MEMOIRE EN RÉPONSE À L'AVIS DE L'AUTORITE ENVIRONNEMENTALE

Relatif au projet de parc éolien de Lanmeur (29)

18 mai 2017

TITRE : CARTOGRAPHIE DES HABITATS COMPOSANT LA ZONE D'ETUDE

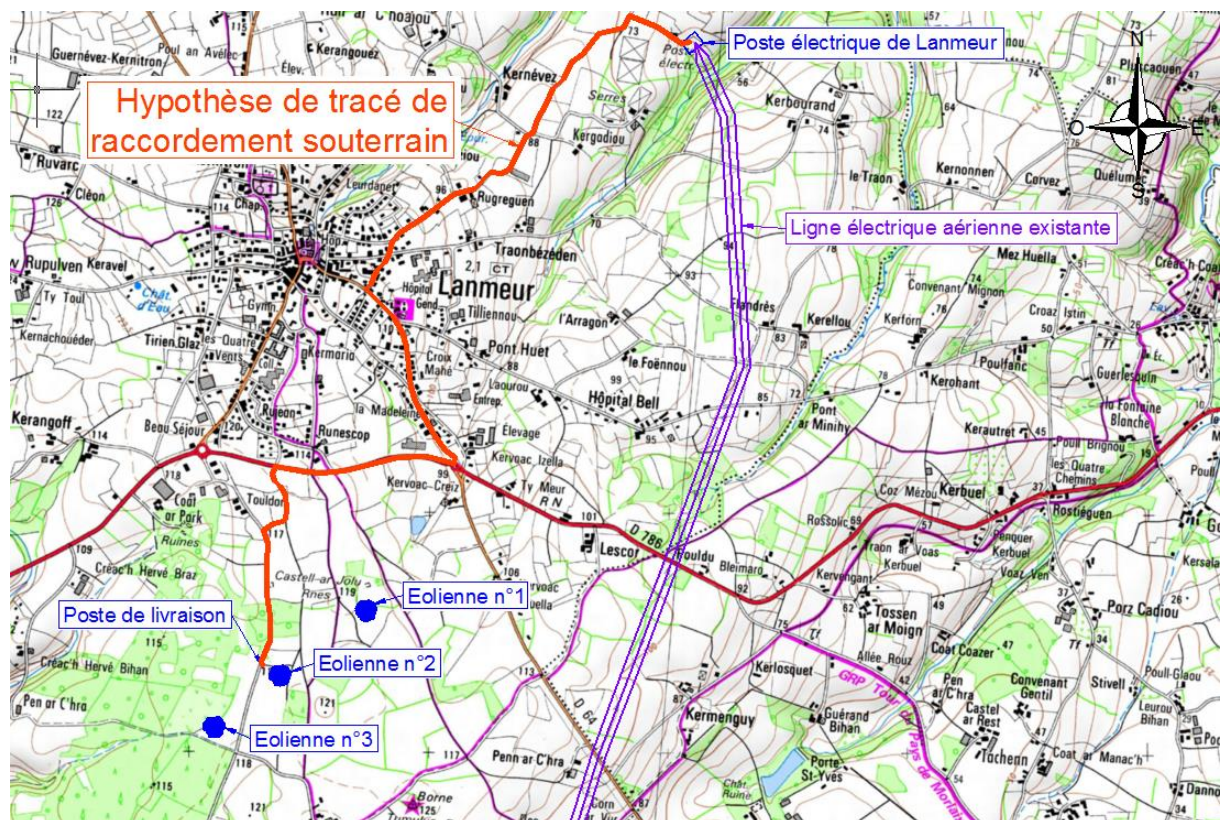
- la codification des habitats naturels (Corine Biotope) n'apparaît pas sur la cartographie correspondante,
- la qualification du niveau d'hydromorphie des sols est insuffisante : la rédaction génère un doute sur l'origine des couleurs observées qui peuvent être liées à ce phénomène ou bien originelles,
- la cartographie des enjeux naturalistes (flore, faune) n'est pas argumentée au sein du document principal de l'évaluation.

Codification des habitats naturels :

Ci-contre la cartographie des habitats naturels avec leur codification

Tableau : Périodes de prospections optimales préconisées par le Ministère de l'Environnement pour la flore

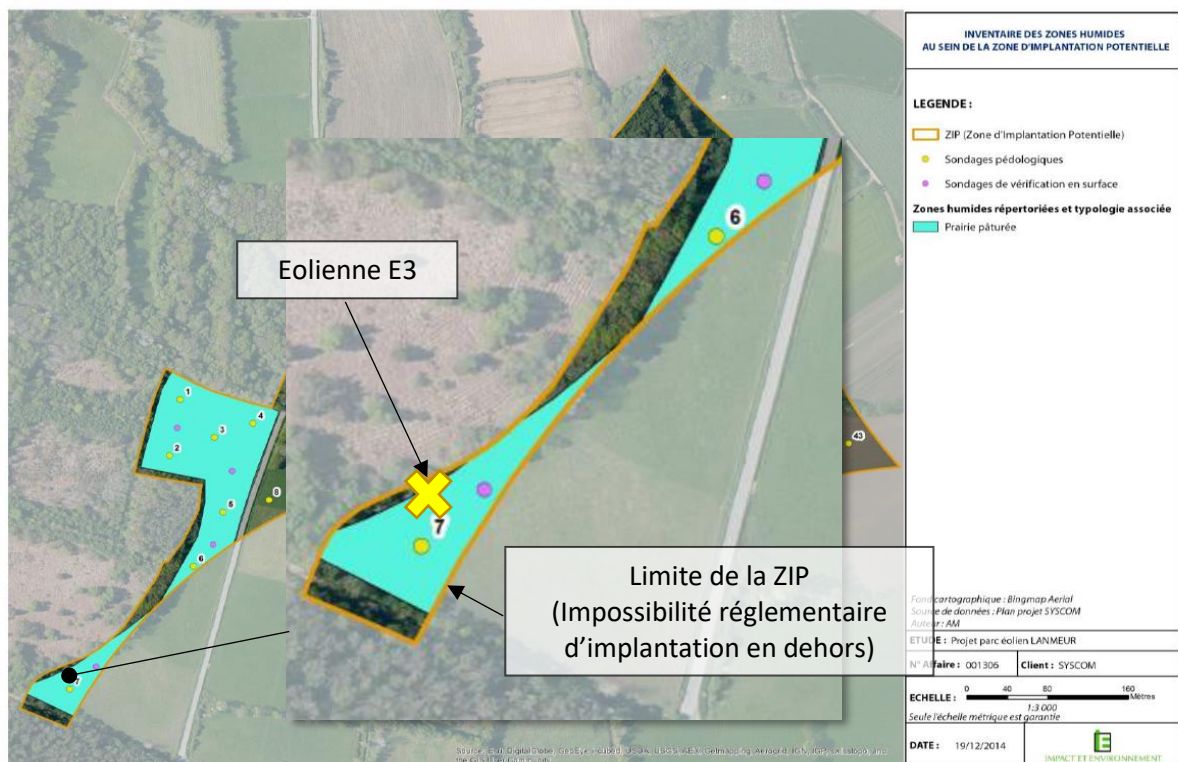
Remarque : L'Ae recommande de confirmer les conditions d'inventaire des chiroptères, de justifier l'absence d'inventaire floristique précoce et d'évaluer l'évolution de la valeur du biotope forestier à l'échelle de la durée de l'exploitation du projet.

L'inventaire de la flore a été réalisé de façon spécifique les 14-15 mai, les 12-13 juin ainsi que les 29-30 juillet, ce qui correspond aux périodes optimales définies par le ministère en charge de l'environnement :

Aucun inventaire spécifique n'a été réalisé au cours du mois d'avril et de mars, mais des relevés floristiques ainsi que des observations ont été réalisés en parallèle des autres inventaires au cours de ces différents mois (notamment le 15 avril). Les résultats collectés lors de ces relevés ont été intégrés aux résultats des inventaires floristiques spécifiques réalisés.

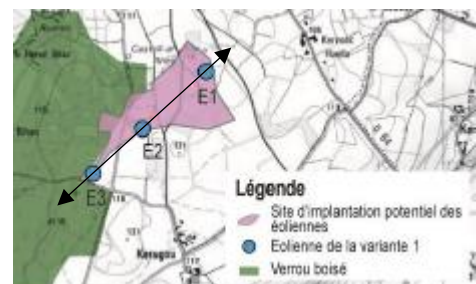
Remarque : L'Ae recommande de justifier que l'évitement de la zone humide n'est pas possible afin de démontrer la cohérence du projet avec les dispositions du SDAGE.

Sur la page 127, de l'étude d'impact, il est précisé que compte tenu des contraintes techniques et paysagères l'éolienne E3 a dû être positionnée au sein d'une prairie humide. Les contraintes techniques sont liées à l'emprise de la Zone d'Implantation Potentielle. En effet, conformément à la réglementation, les éoliennes doivent être implantées à plus de 500m des habitations et zones d'habitation. Pour l'éolienne E3 positionnée au Sud de la ZIP, les possibilités de déplacement sont donc limitées sachant que l'ensemble de l'espace disponible est classé en zone humide (Cf. carte ci-dessous).

À cela s'ajoute les contraintes paysagères. En effet la mise en place du projet éolien de LANMEUR a fait l'objet d'une analyse paysagère approfondie visant à définir une implantation optimisant l'intégration du parc dans le paysage proche et éloigné. Parmi les facteurs favorisant cette intégration paysagère figure notamment la composition du parc (ligne) et l'alignement inter-éolienne. Tout déplacement de l'éolienne E3 en dehors de la zone humide identifiée viendrait donc augmenter les impacts sur le paysage du projet.

Le rapprochement des éoliennes entre elles est également à éviter car il devrait être trop conséquent pour éviter la zone humide. Dans ce cas, les éoliennes seraient situées beaucoup trop près les unes des autres, ce qui entrainerait d'importantes pertes de production ainsi qu'une fatigue mécanique des composants plus rapide.
